原子力発電所の高経年化対策の評価について

平成16年3月18日
経済産業省
原子力安全・保安院

原子力発電所の高経年化対策の評価について

平成16年3月
経済産業省
原子力安全・保安院

図-1 高浜発電所1号機 高経年化対策検討に基づく長期保全計画

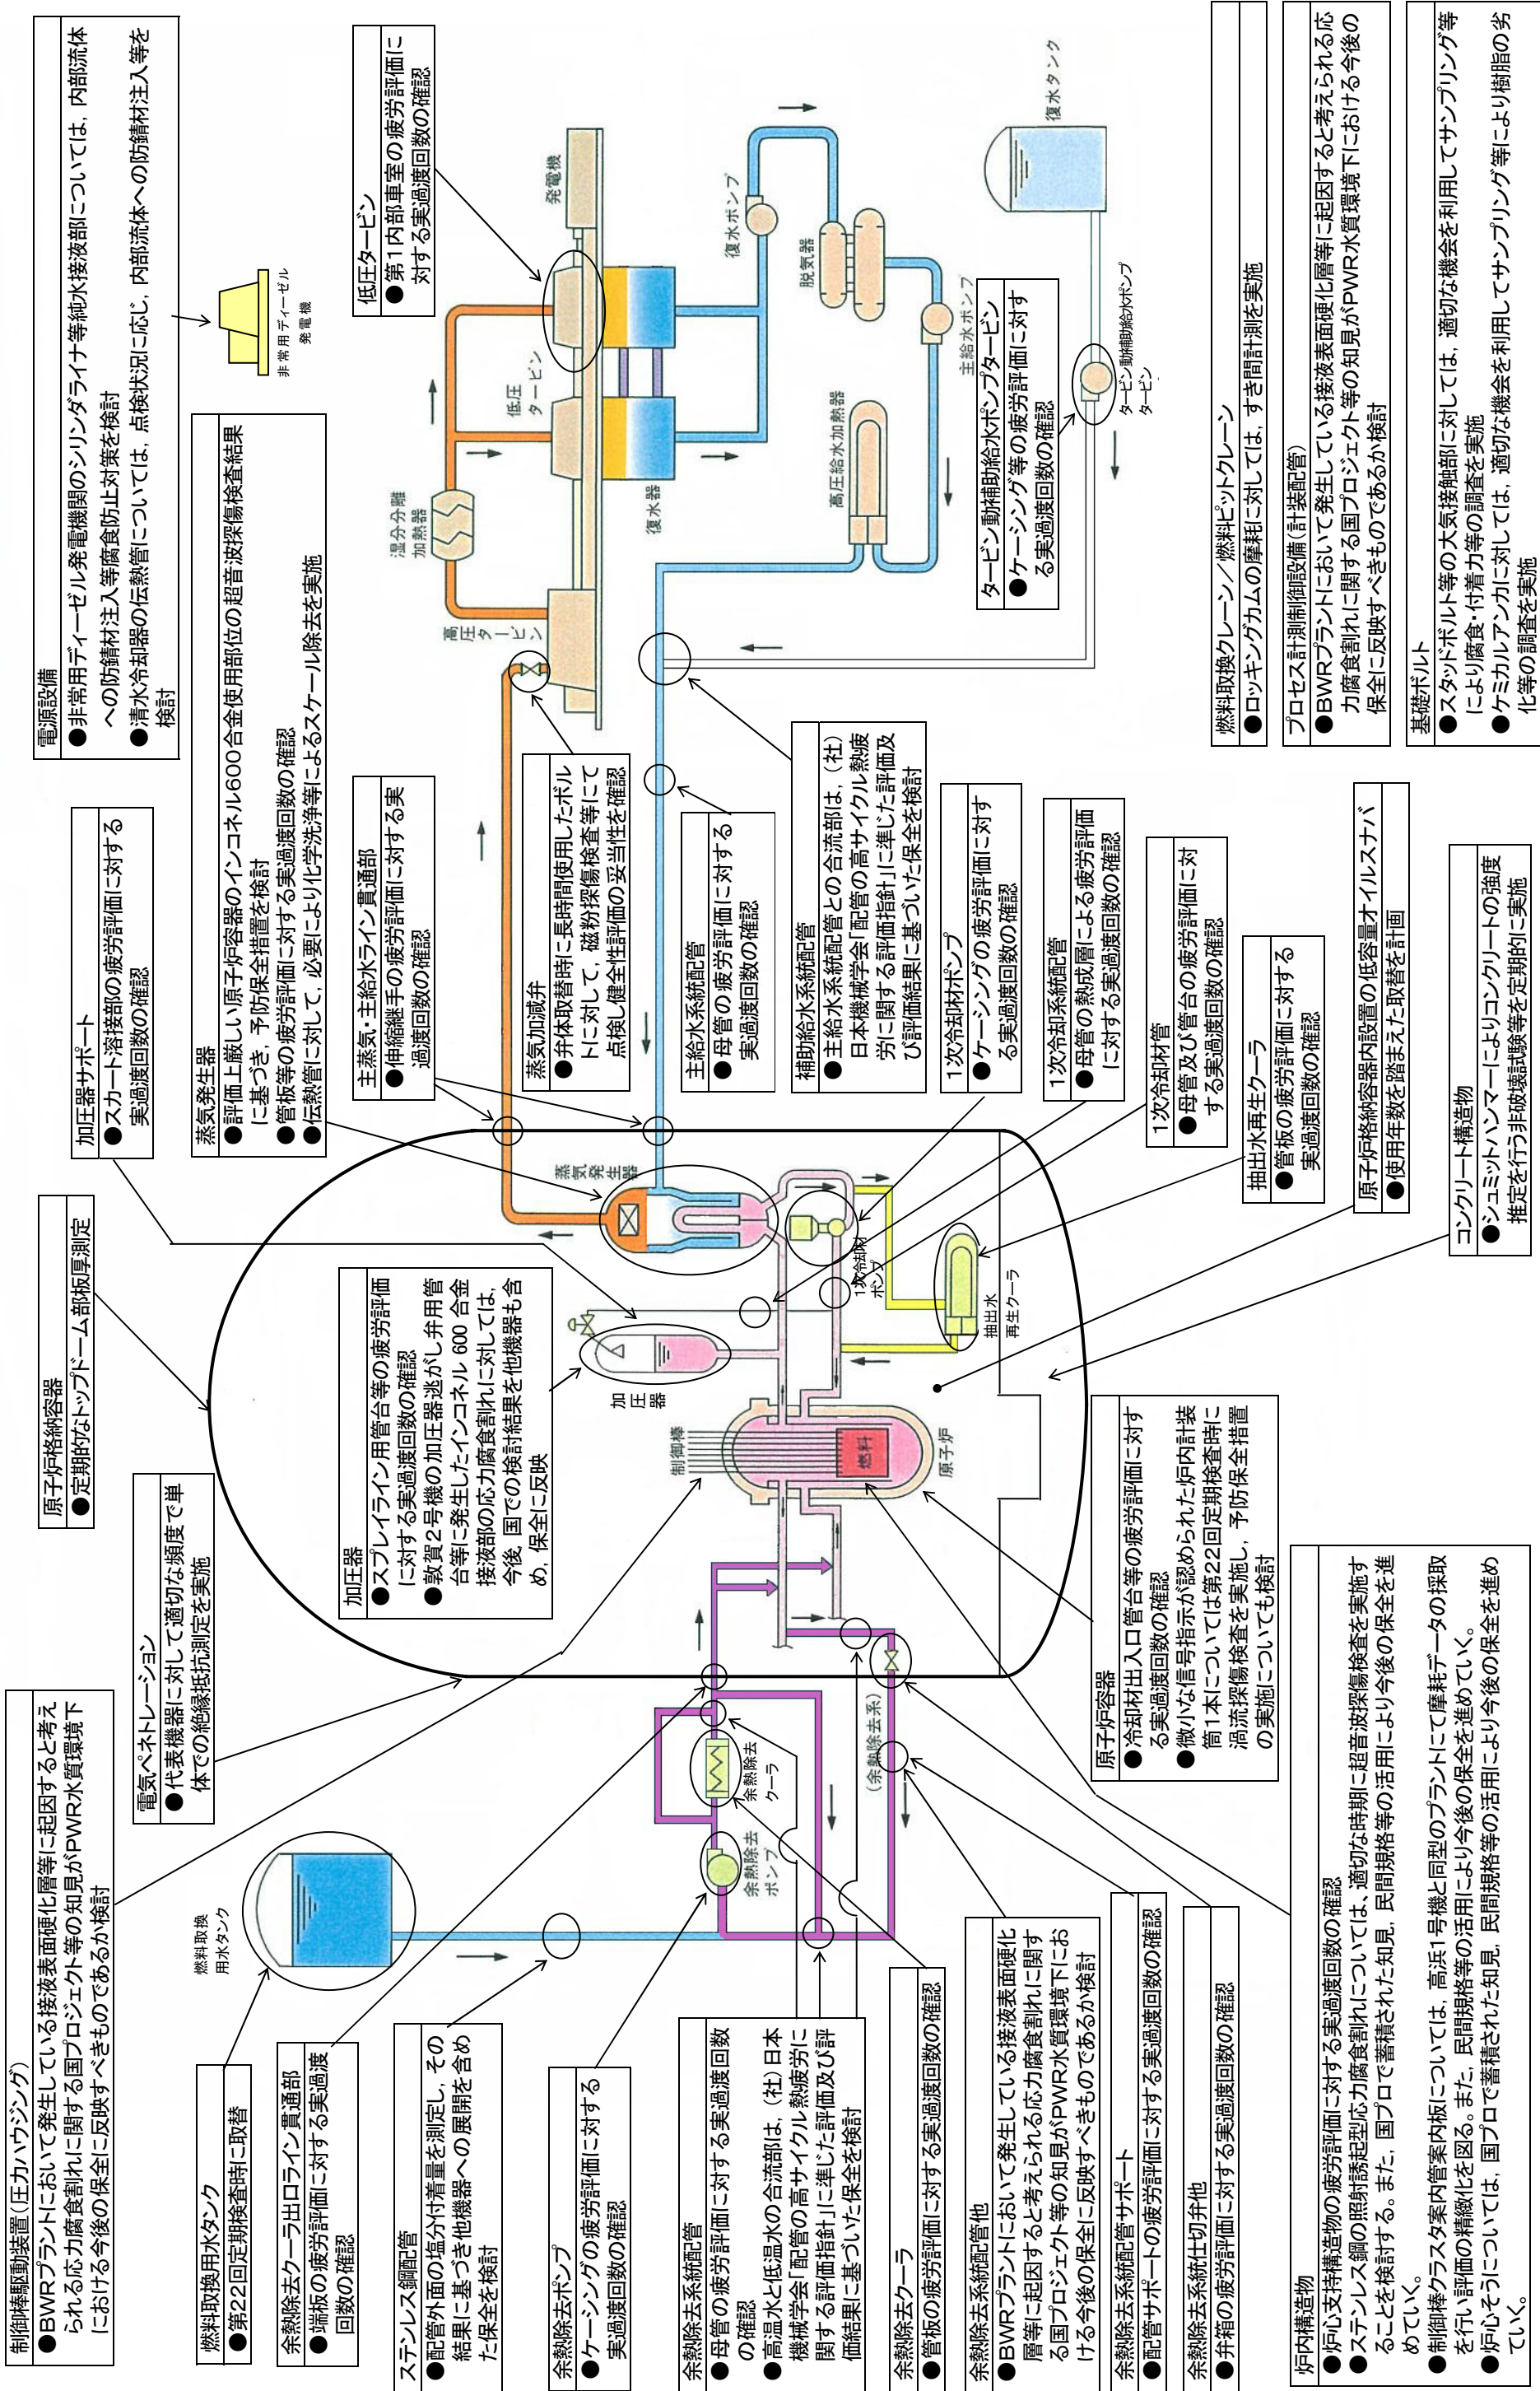
- 現状の保全活動を充実すべきものとして抽出された新たな保全策と、その実施時期とをとりまとめた10年間の保全計画。
- 4プラントのそれぞれについて抽出された新たな保全策は、別図1～4のとおり。これらの新たな保全策は、現状の保全活動を充実すべきものとして、営業運転開始後30年経過時点から順次計画的に保全活動に反映、実施される。

図-4 島根原子力発電所1号機 高経年化対策検討に基づく長期保全計画

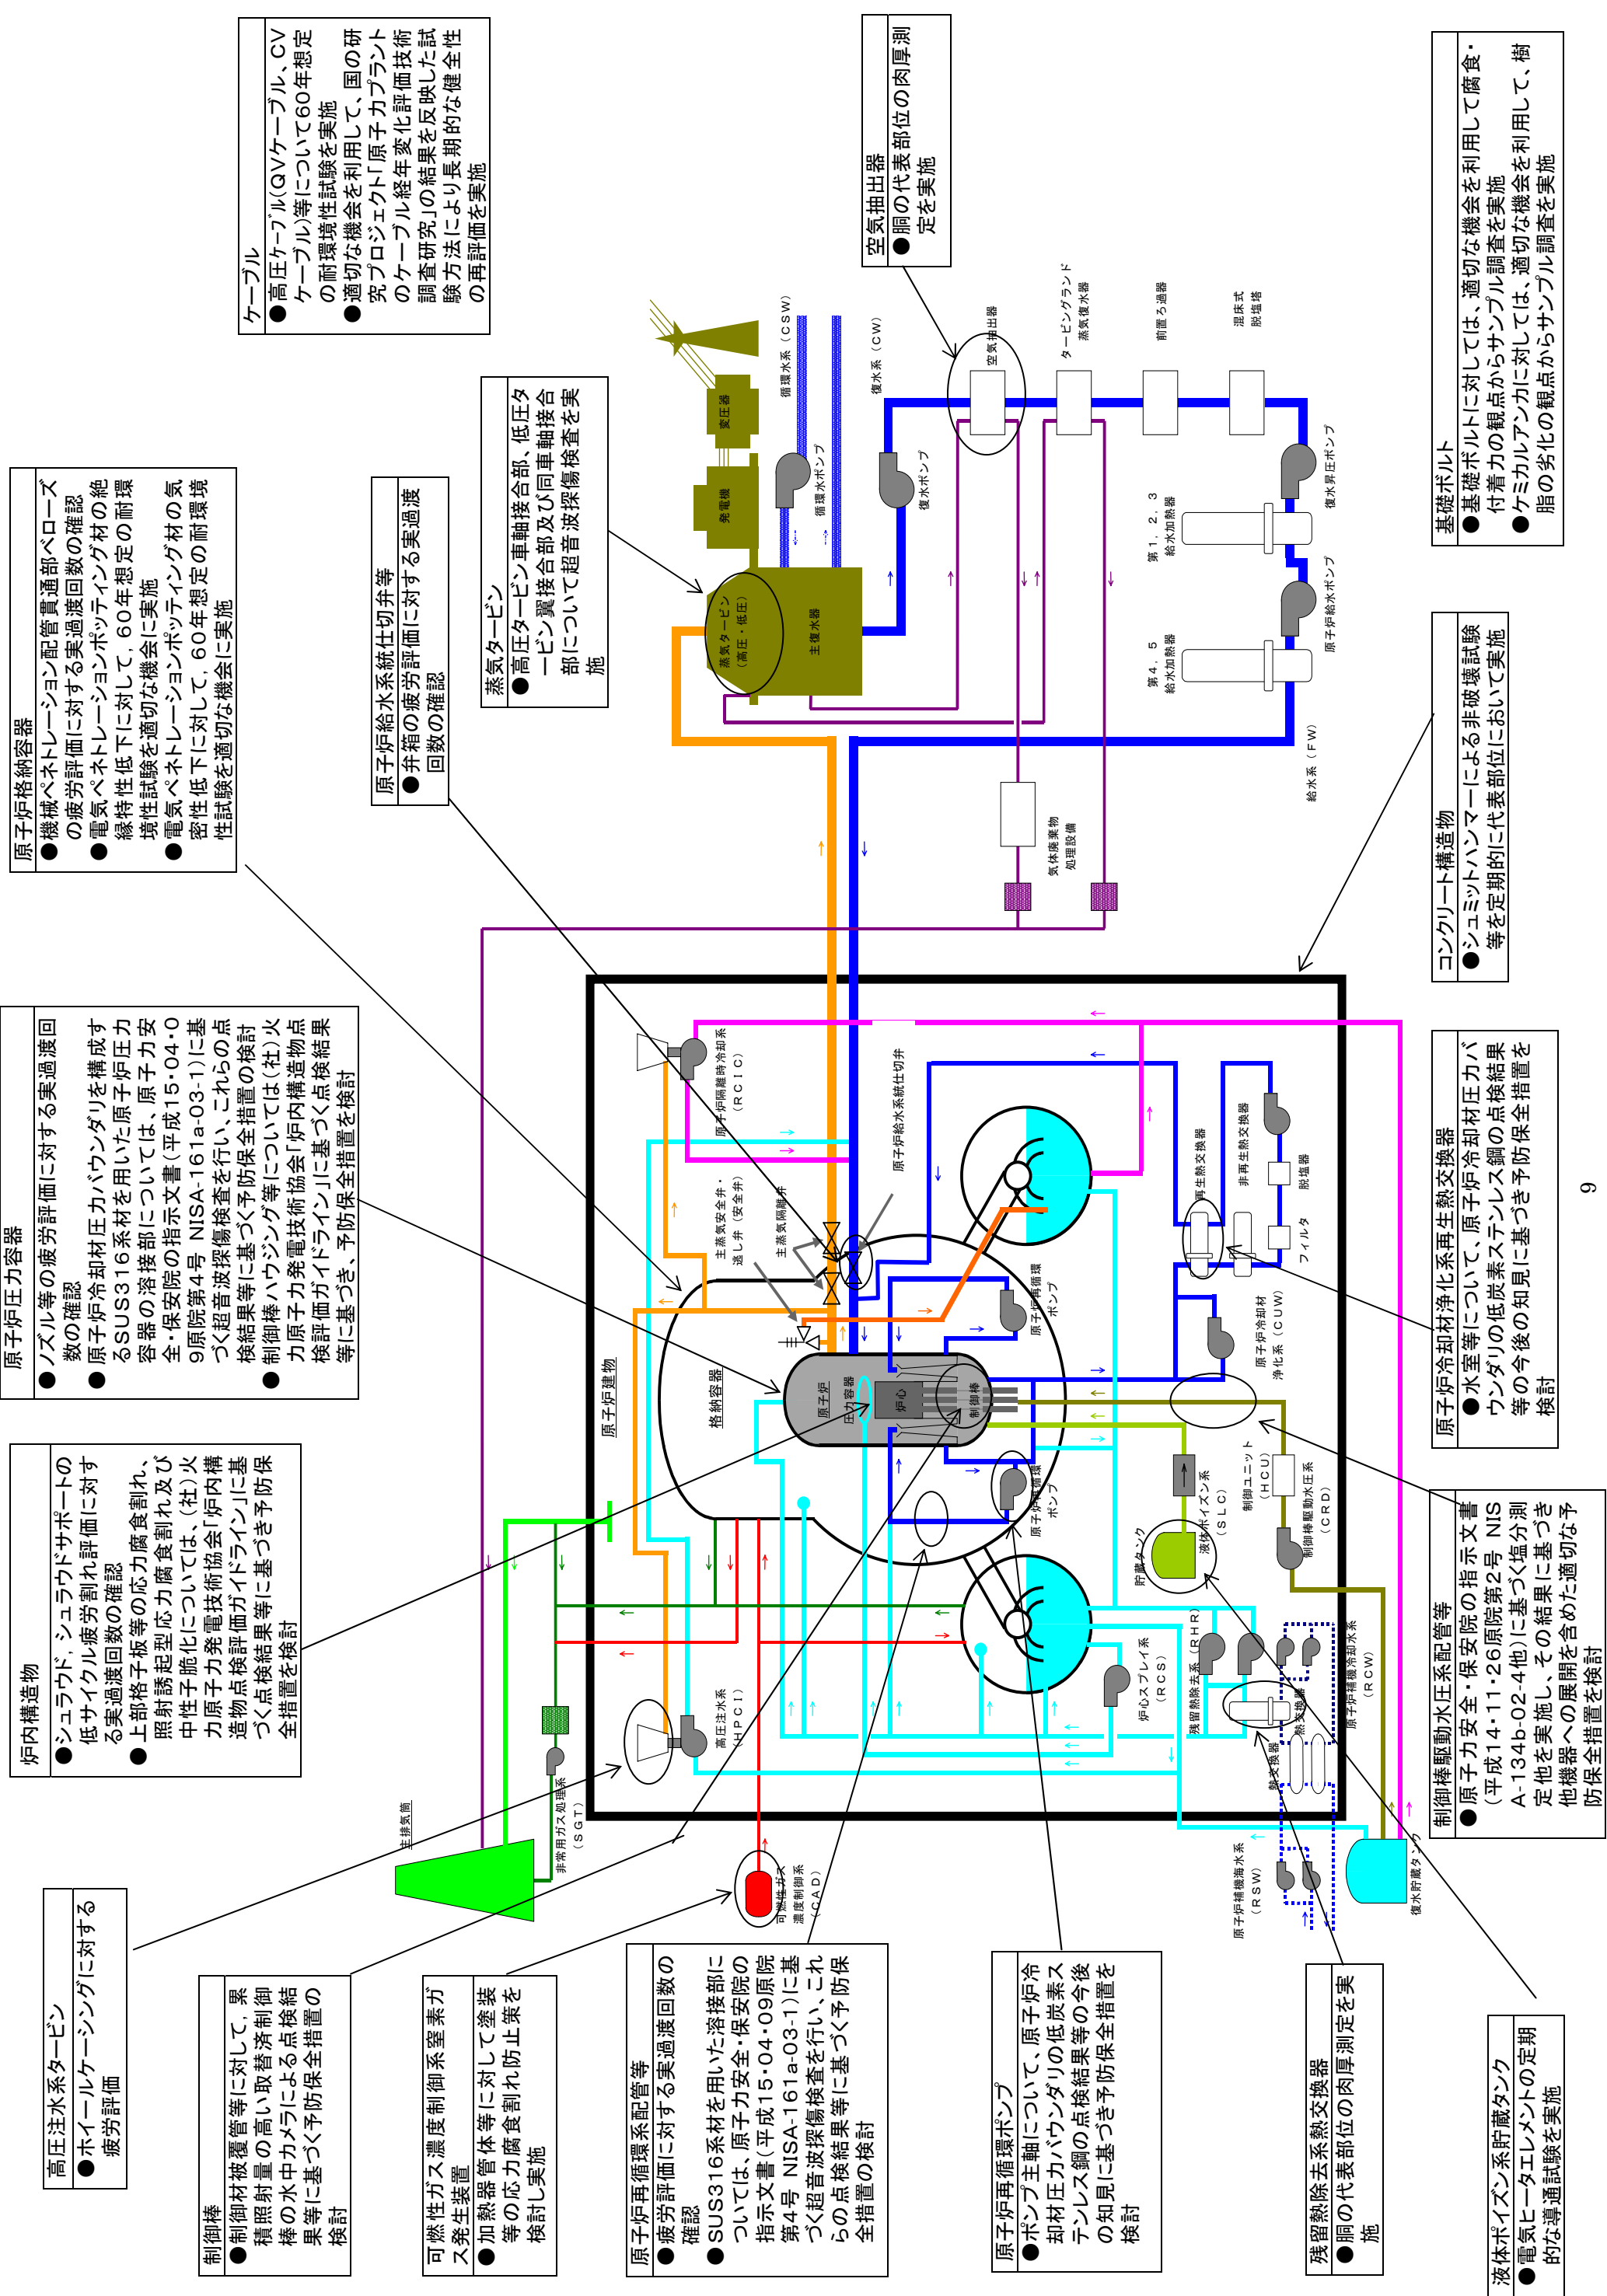
高圧注水タービン

- ホイールケーシングに対する疲労評価

制御棒

- 制御棒被覆管等に対して、累積照射量の高い取替済制御棒の水中カメラによる点検結果等に基づき予防保全措置の検討

可燃性ガス濃度制御室素ガス発生装置

- 加熱器管体等に対して塗装等の応力腐食割れ防止策を検討し実施

原子炉再循環系配管等

- 疲労評価に対する実過渡回数確認
- SUS316系材を用いた溶接部については、原子力安全・保安院の指示文書(平成15・04・09原院第4号 NISA-161a-03-1)に基づき超音波探傷検査を行い、これらの点検結果等に基づき予防保全措置の検討

原子炉再循環ポンプ

- ポンプ主軸について、原子炉冷却材圧カバウンダリの低炭素ステンレス鋼の点検結果等の今後の知見に基づき予防保全措置を検討

残留熱除去系熱交換器

- 胴の代表部位の肉厚測定を実施

液体ボイズン系貯蔵タンク

- 電気ヒータエレメントの定期的な導通試験を実施

炉内構造物

- シュラウド、シュラウドサポートの低サイクル疲労割れ評価に対する実過渡回数確認
- 上部格子板等の応力腐食割れ、照射誘起型応力腐食割れ及び中性子脆化については、(社)火力原子力発電技術協会「炉内構造物点検評価ガイドライン」に基づく点検結果等に基づき予防保全措置を検討

原子炉圧力容器

- ノズル等の疲労評価に対する実過渡回数確認
- 原子炉冷却材圧カバウンダリを構成するSUS316系材を用いた原子炉圧力容器の溶接部については、原子力安全・保安院の指示文書(平成15・04・09原院第4号 NISA-161a-03-1)に基づく超音波探傷検査を行い、これらの点検結果等に基づき予防保全措置の検討
- 制御棒ハウジング等については(社)火力原子力発電技術協会「炉内構造物点検評価ガイドライン」に基づく点検結果等に基づき、予防保全措置を検討

原子炉格納容器

- 機械ペネトレーション配管貫通部ペロースの疲労評価に対する実過渡回数確認
- 電気ペネトレーションポッティング材の絶縁特性低下に対して、60年想定耐環境試験を適切な機会に実施
- 電気ペネトレーションポッティング材の気密性低下に対して、60年想定耐環境試験を適切な機会に実施

原子炉給水系統仕切弁等

- 弁箱の疲労評価に対する実過渡回数確認

蒸気タービン

- 高圧タービン車軸接合部、低圧タービン翼接合部及び同車軸接合部について超音波探傷検査を実施

ケーブル

- 高圧ケーブル(QVケーブル、CVケーブル)等について60年想定耐環境試験を実施
- 適切な機会を利用して、国の研究プロジェクト「原子力プラントのケーブル経年変化評価技術調査研究」の結果を反映した試験方法により長期的な健全性の再評価を実施

空気抽出器

- 胴の代表部位の肉厚測定を実施

コンクリート構造物

- シュミットハンマーによる非破壊試験等を定期的に代表部位において実施

原子炉冷却材浄化系再生熱交換器

- 水室等について、原子炉冷却材圧カバウンダリの低炭素ステンレス鋼の点検結果等の今後の知見に基づき予防保全措置を検討

制御棒駆動水圧系配管等

- 原子力安全・保安院の指示文書(平成14・11・26原院第2号 NISA-A-134b-02-4他)に基づき塩分測定他を実施し、その結果に基づき他機器への展開を含めた適切な予防保全措置を検討

基礎ボルト

- 基礎ボルトに対しては、適切な機会を利用して腐食・付着力の観点からサンプル調査を実施
- ケミカルアンカに対しては、適切な機会を利用して、樹脂の劣化の観点からサンプル調査を実施
